Respons til kommentarer på rapportutkast

På vegne av Hafslund Oslo Celsio oversendes kommentarer og innspill til rapportutkastet Klimagassvekting av fjernvarme i livsløpsanalyser.

Vi takker for konstruktive innspill og positiv respons til vårt rapportutkast om klimagassvekting av utslipp fra avfallsforbrenning med energigjenvinning mottatt via epost 24. november. Respons til kommentarer er gitt nedenfor i blått.

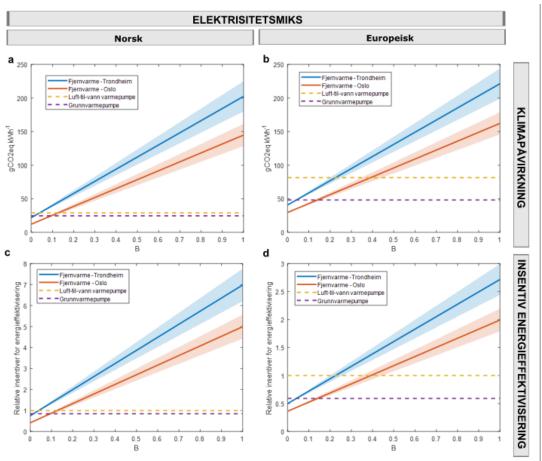
• 691-701: Vi er ikke enige i at man ved å velge B = 0 så skjuler man utslipp fra avfallsforbrenning. Alle forbrenningsanlegg rapporterer hvert år sine utslipp. Avfallsforbrenning er primært for å behandle restavfall, inkludert restavfall som fjernvarmekunden selv produserer og sender til forbrenning. I nyere klimagassrapportering skal f.eks. store bedrifter rapportere klimagassutslipp fra behandling av sitt eget avfall. Vi er også uenige i premisset om at ved å sette B = 0 så har man ingen incentiver til energieffektivisering. Den aller viktigste driveren for å spare energi er å redusere energikostnader – og vi ser f.eks. en stor aktivitet innen energieffektivisering i Celsios kundemasse. Vi har også ansatt medarbeidere som kun har som oppgave å veilede og bistå kundene i dette. Celsio har også vært veldig tydelige på at ved CCS på avfallsforbrenning i Oslo, og dermed reelle negative utslipp, så skal disse allokeres avfallssystemet og ikke til fjernvarmekunden (altså fortsatt B = 0). I praksis betyr dette at spillvarmen fra avfallsforbrenning forblir karbonnøytral, også med CCS, i tråd med f.eks. EPD-systemets

regler. Vi savner en diskusjon av akkurat dette i rapporten. Argumentet om redusert incentiv for energieffektivisering mener vi altså er svakt begrunnet og gjenspeiler ikke realiteten.

I tillegg ser vi et behov for å gå dypere inn i dette og har nå lagt til en analyse hvor vi sammenligner insentiver for energieffektivisering fra levert fjernvarme (hele energimiksen) og fra konkurrerende energiproduksjon (varmepumper). Vi har definert en (enkel) indikator ($I_{E,rel}$) som viser den relative styrken på insentivet til energieffektivisering gitt via LCA for en produksjonsmetode sammenlignet med en referanse konkurrerende produksjonsmetode:

Vi vurdert insentivstyrken for energieffektivisering gitt med ulik allokeringsfaktor B for fjernvarme i Trondheim og Oslo sammenlignet mot konkurrerende luft-til-vann varmepumper med en COP på 2.25 som referanse. I tillegg sammenlignet vi også høyeffektive grunnvarmepumper (COP=5) som et best-case mot referanseteknologien.

Vi finner at ved B=0 gis det insentiver til energieffektivisering fra fjernvarme som er av omtrent samme styrke som varmepumper i Trondheim når norsk elektrisitetsmiks ligger til grunn for beregningene (se oppdatert figur 5, kopiert inn nedenfor). I Oslo er insentivstyrken til energieffektivisering omtrent halvparten av en referanse luft-til-vann varmepumpe. Legges europeisk utslippsintensitet til grunn, så vil insentivstyrken gitt fra fjernvarme være om lag 40-50% av insentivstyrken til referanseteknologien, men sammenlignbar med en grunnvarmepumpe. Med B=0 kommer insentivene fra topplasten i fjernvarmenettet og ikke fra avfallsforbrenninga. Uansett elektrisitetsmiks, så vil en økning i faktor B lede til økte insentiver til energieffektivisering siden avfallsforbrenning begynner å bidra. Med 50-50 allokering er energieffektiviserings-insentivene sterkere med fjernvarme enn luft-til-vann varmepumpe. Med fullallokering til energi blir insentivstyrken mellom 2-8 ganger sterkere enn referanseteknologi avhengig av valgt elektrisitetsmiks (Norge eller Europa) og energimiks i topplast.

Basert på denne analysen konkluderes det nå med at insentiver for energieffektivisering fra fjernvarme i klimaregnskapet eksisterer fortsatt med B=0, men at dette nå kommer fra andre energibærere i topplasten. Styrken på insentivet kan dermed være sammenlignbart med andre alternative teknologier i omfang. Vi har påpekt dette i teksten og oppdatert analyse og diskusjon. Samtidig har vi slettet våre tidligere påstander om at det ikke gis insentiver til energieffektivisering ved B=0.
